**Avis délibéré en date du 20 mai 2020
de la Mission régionale d'autorité environnementale d'Île-de-France sur le projet de
parc éolien « Bois de l'avenir » à Beaumont-du-Gâtinais (Seine-et-Marne)**

Le présent avis porte sur le projet de parc éolien « Bois de l'avenir » à Beaumont-du-Gâtinais (Seine-et-Marne). Il intervient dans le cadre de la procédure d'autorisation environnementale.

Illustration 4: enfouissement de ligne électrique (note de présentation non technique, p.9)

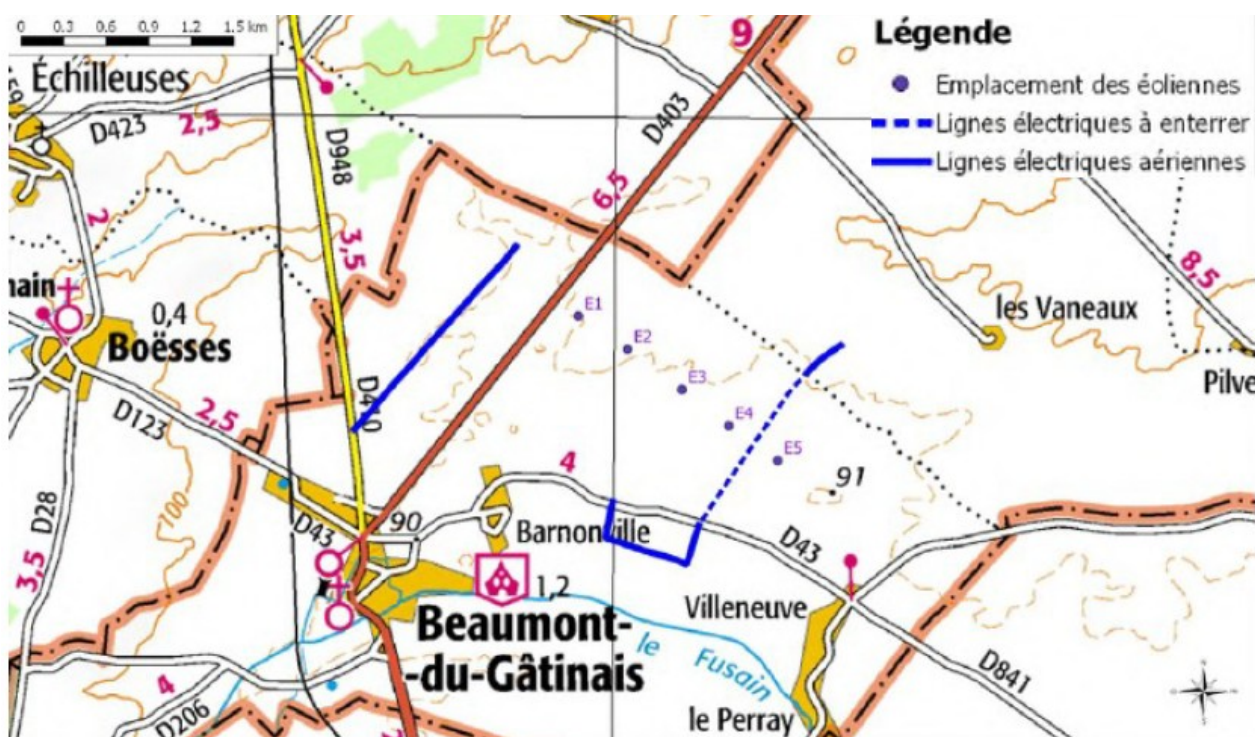
Outre les installations, équipements, et aménagements spécifiques à un parc éolien, le projet prévoit d'enfouir sur 1 320 mètres une ligne électrique aérienne localisée entre les hameaux de Barnonville et de Villeneuve, et cheminant entre les éoliennes n°4 et 5 (illustration 4).

En l'état, la ligne électrique aérienne cheminant entre les éoliennes E4 et E5 pourrait être impactée le cas échéant par des projections de pale ou fragments de pale, ou par des projections de glace. L'enfouissement de cette ligne électrique est prévu au projet. Cette mesure permettra de supprimer le risque d'endommagement de la ligne en cas d'incident sur les éoliennes.

Illustration 6: plan de situation et parcs éoliens existants ou en projet (étude d'impact, p.18)

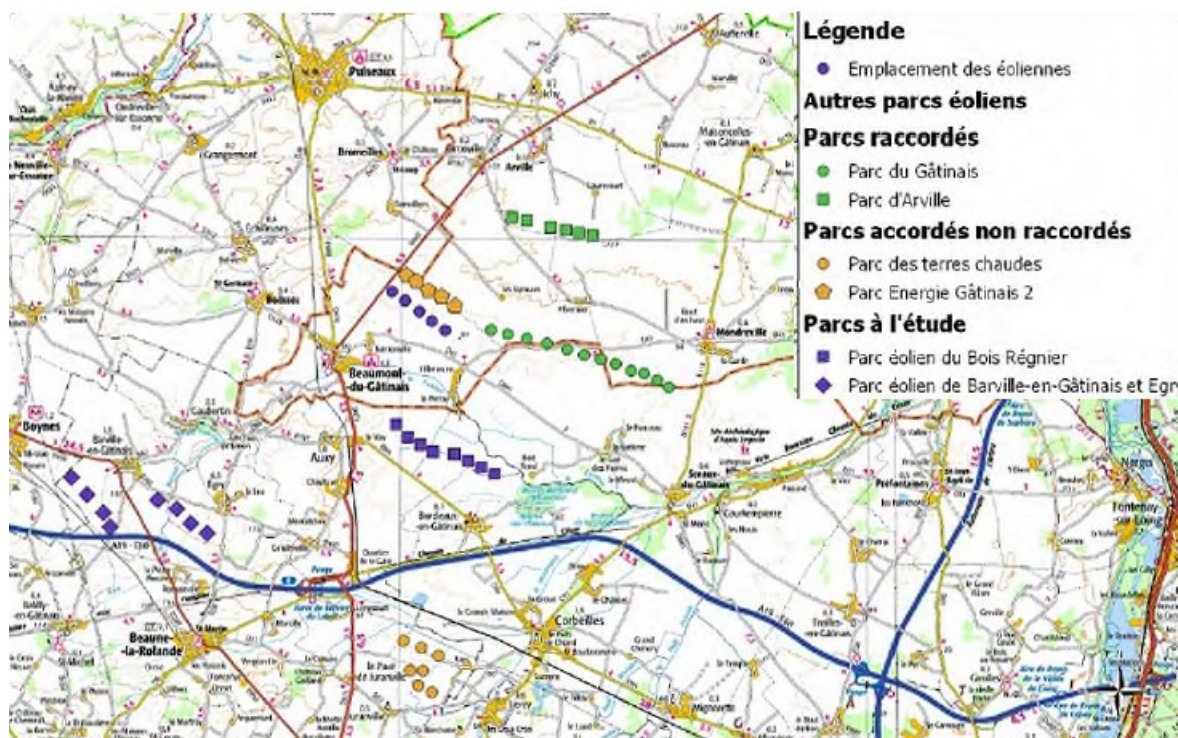
L'extension du parc éolien d'Arville, dénommée « Gâtinais III » (situé à 3,5 km du projet Bois de l'Avenir dans le prolongement de Gâtinais I) a fait l'objet d'un avis de la MRAe le 9 avril 2020. Cependant, elle n'est pas prise en compte dans l'étude d'impact. Cette extension porte sur l'implantation de trois éoliennes supplémentaires dans l'alignement du parc d'Arville (Illustration 6).

La MRAe recommande de prendre en compte l'extension du parc éolien d'Arville, dénommée « Gâtinais III », dans l'étude des impacts cumulés.

Illustration 8: oiseaux nicheurs sur le site du Bois de l'avenir (étude d'impact, p. 195)

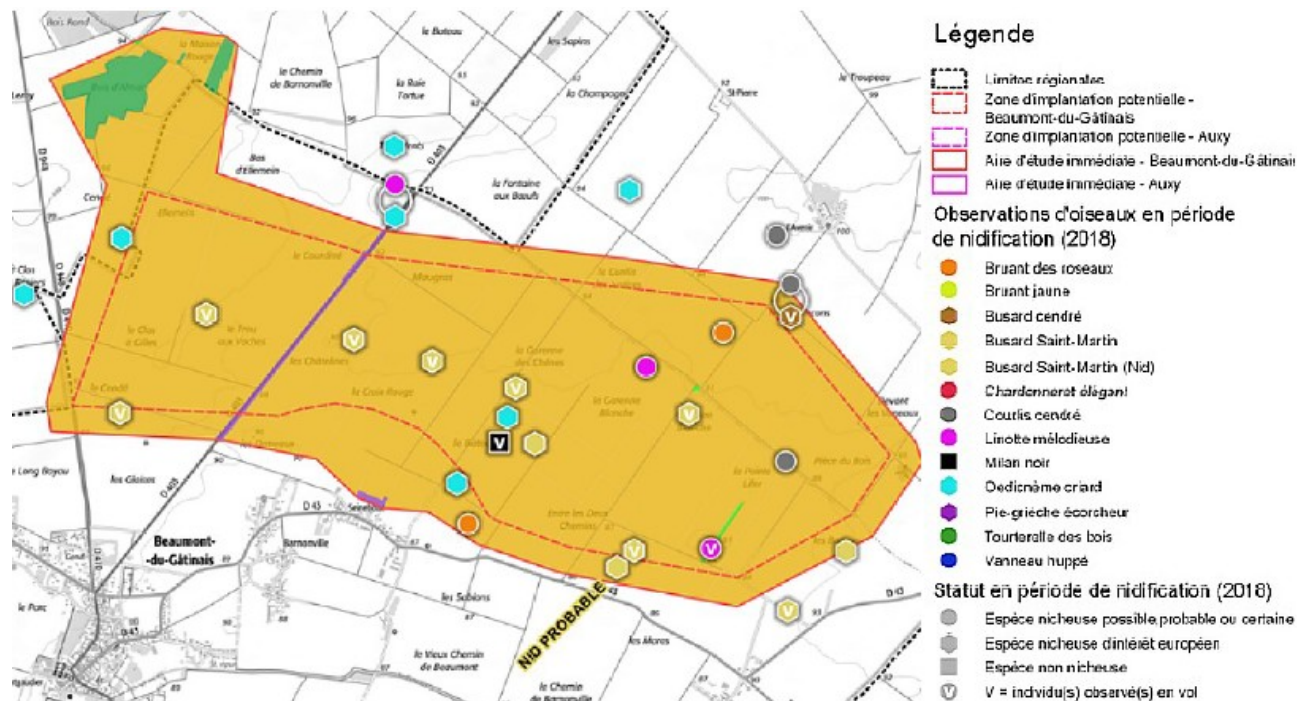
espèces patrimoniales sont par ailleurs susceptibles de nicher⁹ sur ce secteur, et une espèce patrimoniale (Milan noir, *Milvus migrans*) y a été observée en chasse. Quatre de ces six espèces sont moyennement à fortement sensibles aux éoliennes¹⁰ (dont le Busard Saint-Martin, lors de ses parades nuptiales). L'étude conclut que l'ensemble de la ZIP du « Bois de l'avenir » présente un enjeu moyen pour les oiseaux en période de nidification.

Concernant les impacts résiduels sur les oiseaux, l'étude prend pour première hypothèse que les travaux ne conduiront pas à la mortalité d'oiseaux protégés. Toutefois, la MRAe relève que le projet s'implantera à proximité de zones où des espèces patrimoniales d'oiseaux ont été observées au sol en périodes d'hivernage et/ou de nidification (illustrations n° 2, 4, 7 et 8) : un nid de Busard-Saint-Martin a notamment été observé à proximité de l'éolienne E5 (Illustration 9).

Illustration 11: occupation du paysage par les parcs éoliens dans l'aire d'étude rapprochée (étude d'impact, p. 302) : X est le plus grand angle de vue libre d'éolienne sur un site donné, et Z est la consommation d'angle de vue libéré d'éolienne par le projet sur ce site.

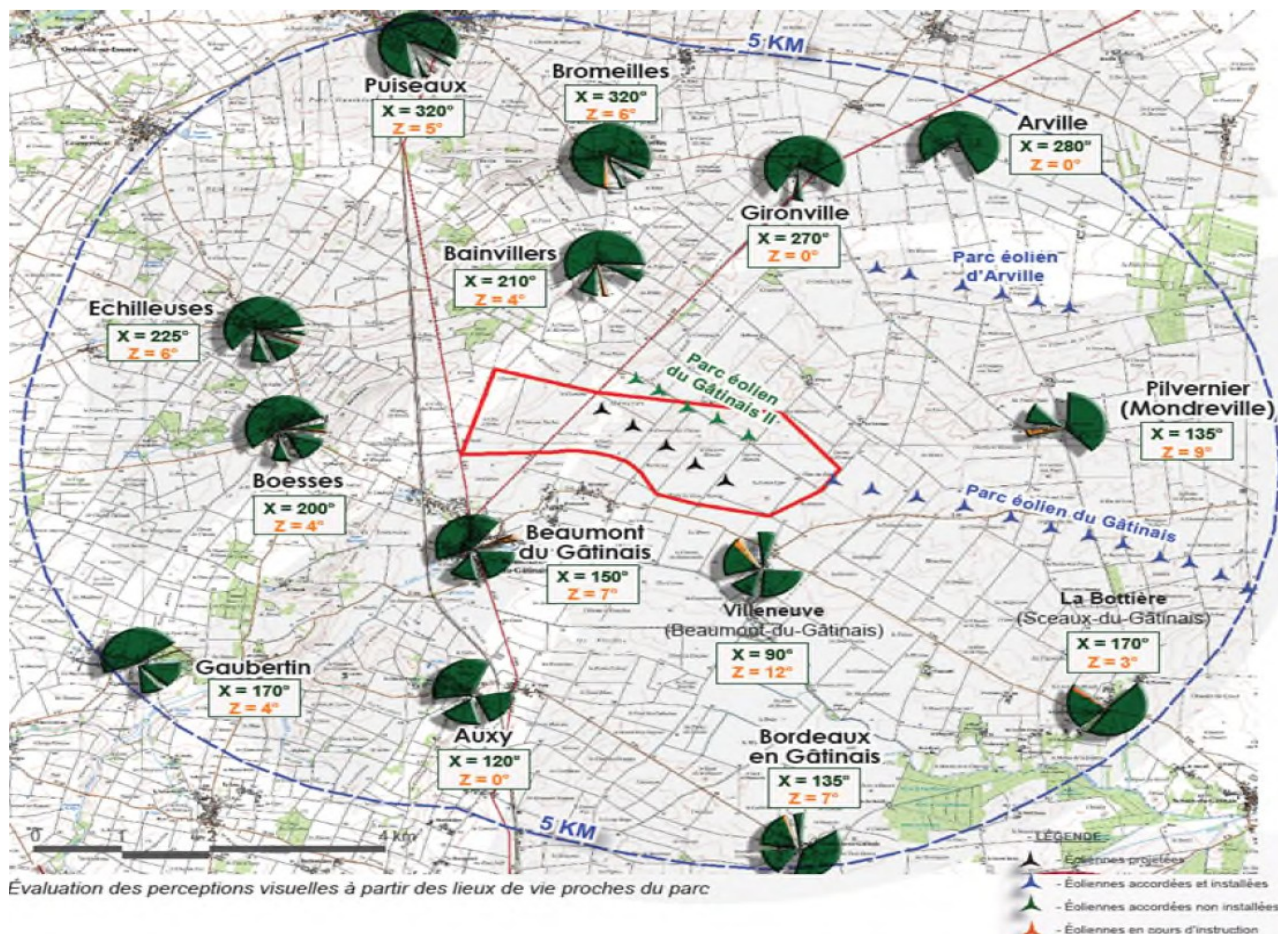
- en distinguant les impacts supplémentaires du « Bois de l'avenir » et en regroupant ceux d'Énergie du Gâtinais II avec ceux de l'ensemble des autres parcs éoliens, la méthodologie adoptée pourrait sous-estimer les impacts du projet sur l'occupation éolienne latérale du paysage, en attribuant une partie des incidences du projet à « Énergie du Gâtinais II », souvent perceptible en superposition avec le projet (p. 328) ;
- le projet « Bois de l'avenir » contribue approximativement à la moitié du cumul d'impact des deux projets « Bois de l'avenir » et « Énergie du Gâtinais II » sur l'occupation éolienne latérale du paysage ;
- mettre en exergue sur l'illustration 11 ce cumul d'impact (séparément des impacts des autres parcs éoliens) permettrait de mieux comprendre les impacts intrinsèques du projet « Bois de l'avenir ».

Illustration 14: points de calcul des impacts sonores (étude d'impact, p. 261)

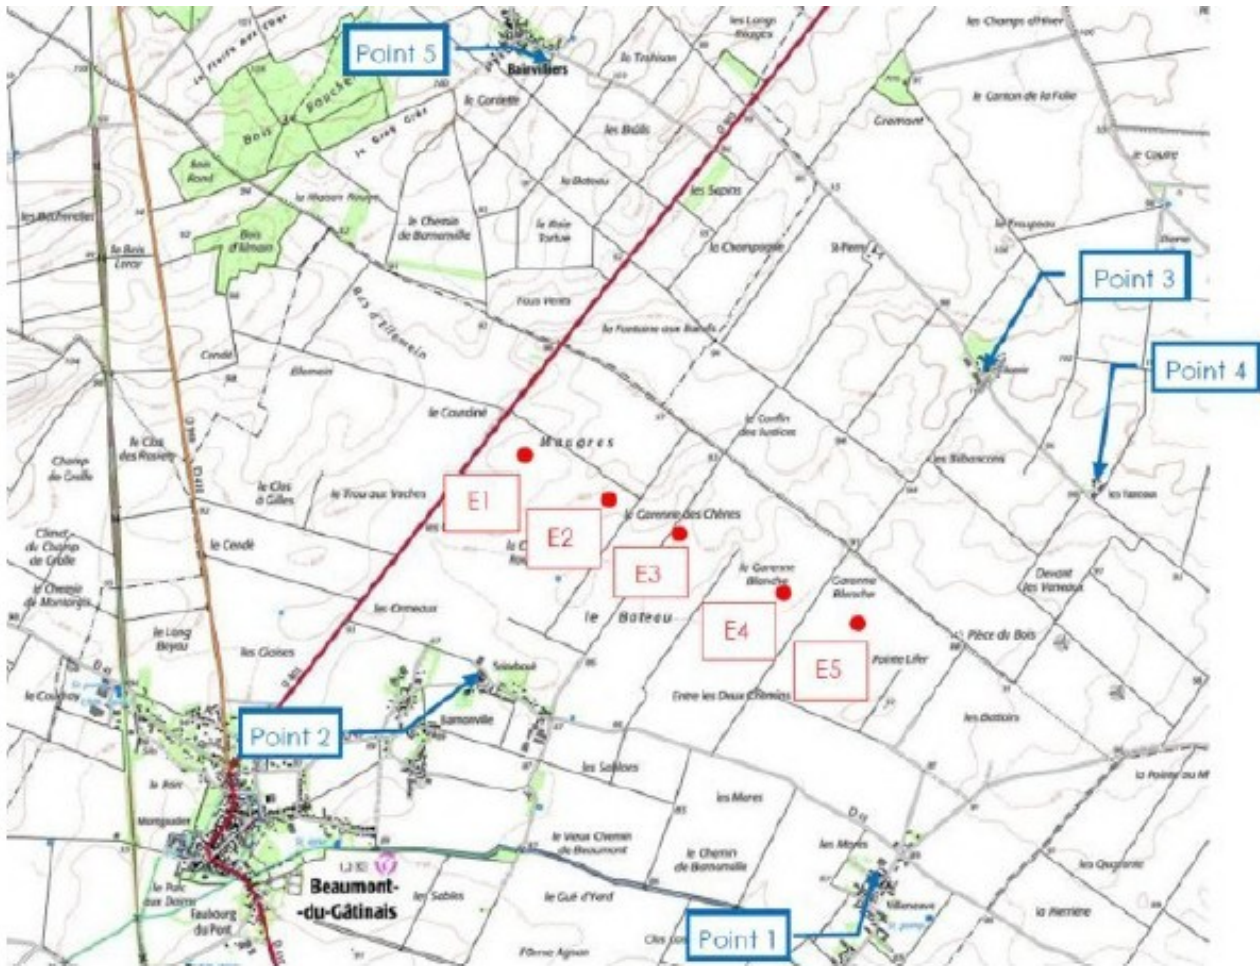
Considéré isolément, le projet n'aura pas d'impact notable au niveau des points de calcul. Cependant, l'ensemble formé par les projets éoliens « Bois de l'avenir », « Énergie du Gâtinais II » et « Bois Régnier » générera des émergences sonores cumulées significatives en période nocturne sur des points de calcul.

Les mesures de réduction (cf. supra) permettront de limiter les émergences sonores, qui culmineront néanmoins à 3,2 décibels (s'ajoutant au bruit ambiant actuel de 34,7 décibels) au niveau de la ferme de l'avenir (p. 284). Ces résultats ont été établis à l'appui de la modélisation, en tenant compte d'un plan de bridage existant sur « Énergie du Gâtinais II ». Pour la MRAe, il conviendrait de confirmer le respect de la réglementation ICPE (émergence de 3 décibels au maximum en période nocturne, p. 259).
